Kommentarer til geotekniske rapporter

GULLAUG

KOMMENTARER TIL MULTICONSULTS VURDERINGER OM GRUNNFORHOLD OG BYGGBARHET

Oppdragsnr.: 1080434
 Oppdragsnavn: GULLAUG
 Dokument nr.: G-rap-001-1080434
 Filnavn: G-rap-001-1080434_rev02

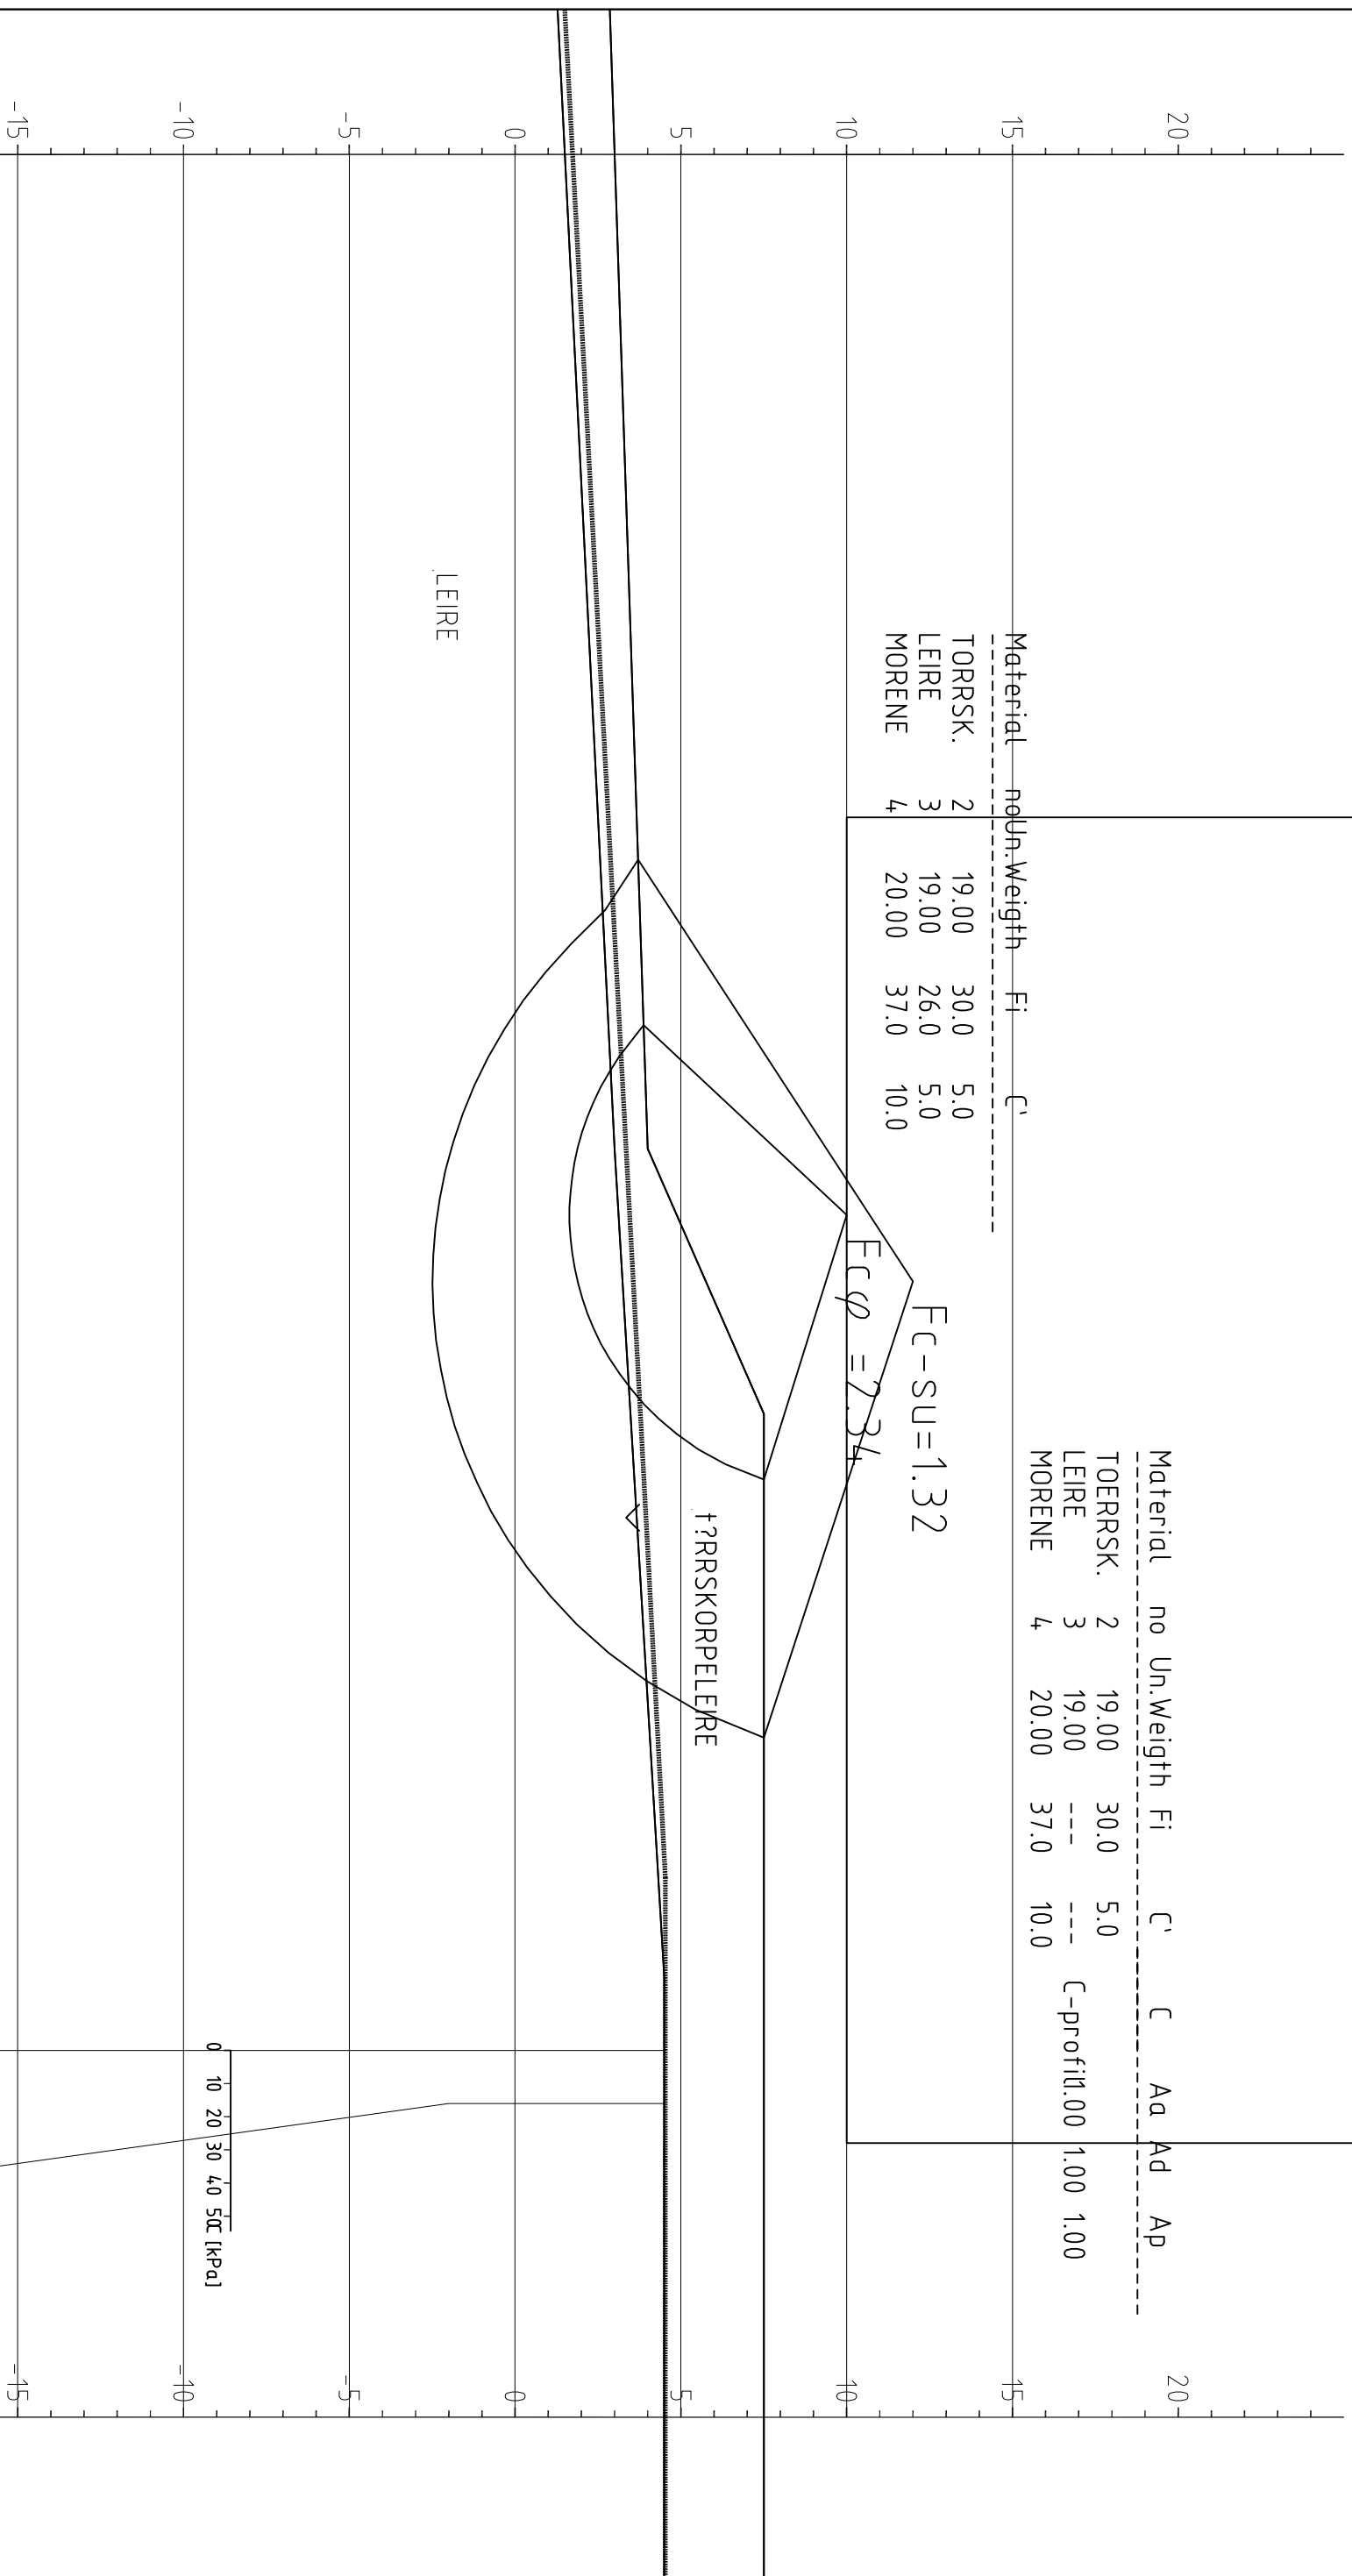
Rambøll synes at for utfylling av masser skal det brukes ADP-analyse i henhold til NVEs retningslinjer 1/2008, siden det er påvist kvikkleire. Rambølls overslagsberegninger utført med vanlig s_u -analyse viser ikke tilfredsstillende sikkerhet for en oppfylling av parkeringsplass opp til kote +14. Derimot viser beregningene at sikkerheten er tilfredsstillende for en oppfylling opp til kote +10 (se vedlagte tegninger 1080434G-01 og G-02).

Ved en fremtidig detaljprosjektering må det prosjekteres en egnet planering av parkeringsplassen i forskjellige nivåer fra kote +10 til +14 for å ivareta skråningsstabilitet. Hvis det er ønskelig å ha mest mulig areal av parkeringsplass på kote +14 kan også en oppfylling med lettet masser vurderes.

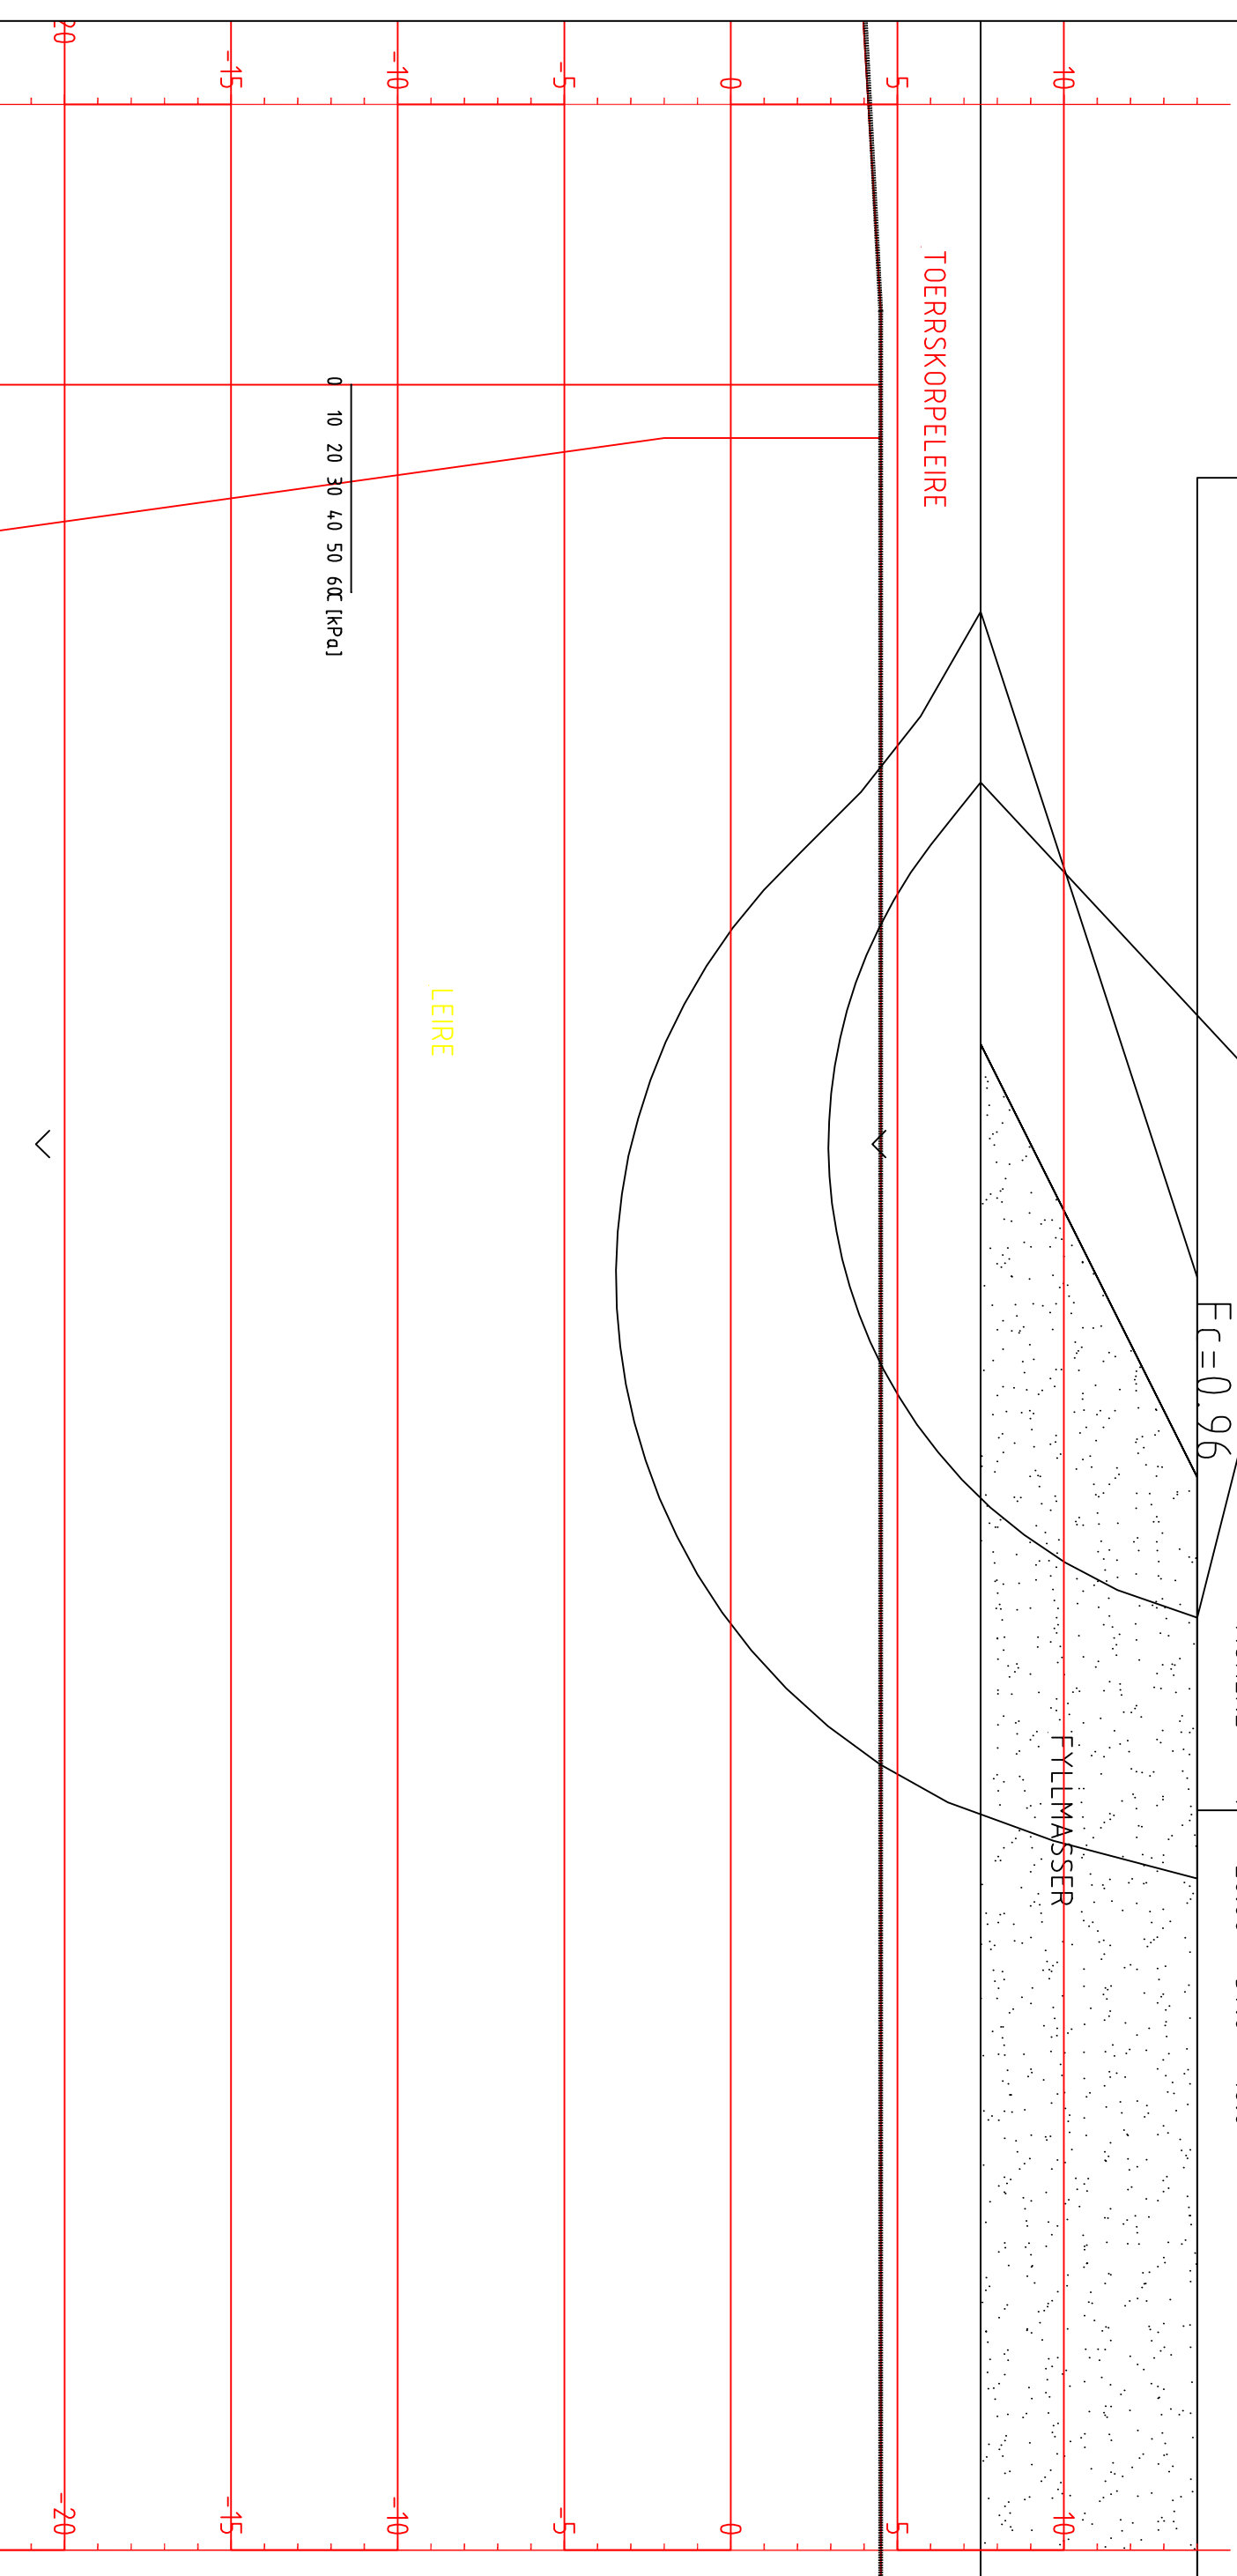
Rambøll er ikke enige med MC i at hele parkeringsplassen kan fylles opp til nivå +14, pga. fare for totalstabiliteten. En oppfylling med forskjellige nivåer fra kote +10 til +14, eller med lette masser, kan vurderes.
